**Forum mondial de l'harmonisation
des Règlements concernant les véhicules**

127^e session

**Règlement ONU n° 118 (Résistance au feu
des matériaux utilisés à l'intérieur du véhicule)****Proposition de complément 6 à la série 02
d'amendements au Règlement ONU n° 118
(Résistance au feu des matériaux utilisés
à l'intérieur du véhicule)****Communication de l'expert de l'European Association
of Automotive Suppliers***

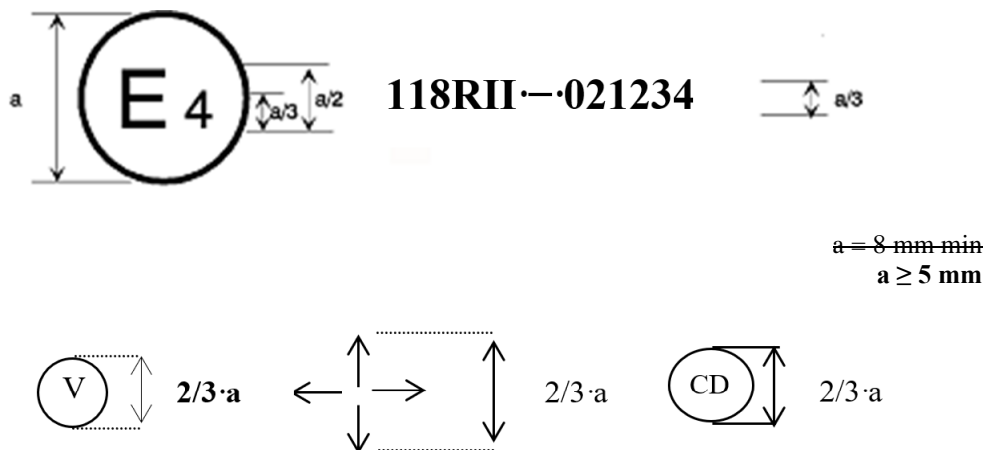
Ajouter un nouveau paragraphe 4.4.3.1, libellé comme suit :

« 4.4.3.1. Si l'élément est conforme à un type homologué en application d'un ou plusieurs autres Règlements annexés à l'Accord dans le pays qui a accordé l'homologation en application du présent Règlement, il n'est pas nécessaire de répéter le symbole prescrit au paragraphe 4.4.1 ; en pareil cas, les numéros de Règlement et d'homologation ainsi que les symboles additionnels de tous les Règlements en vertu desquels l'homologation a été accordée dans le pays qui a accordé l'homologation en application du présent Règlement doivent être inscrits les uns au-dessous des autres à droite du symbole prescrit au paragraphe 4.4.1. ».

« Exemple 2

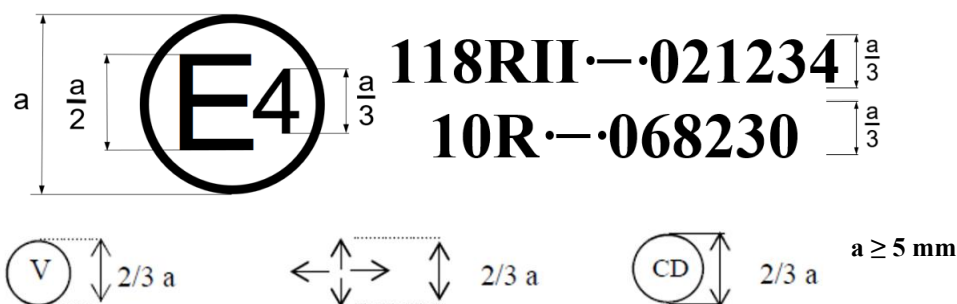
Exemple 2, lire :

La marque d'homologation ci-dessus, apposée sur un élément, indique que le type concerné a été homologué aux Pays-Bas (E4) en application de la deuxième partie du Règlement ONU n° 118, sous le numéro d'homologation 021234 ; les deux premiers chiffres (02) de ce dernier indiquent que l'homologation a été accordée conformément aux prescriptions de la série 02 d'amendements au Règlement ONU n° 118.

4. La proposition précise également les dimensions (manquantes) du symbole, comme dans le cas de l'actuel exemple 2, en ajoutant **2/3a** à sa droite.
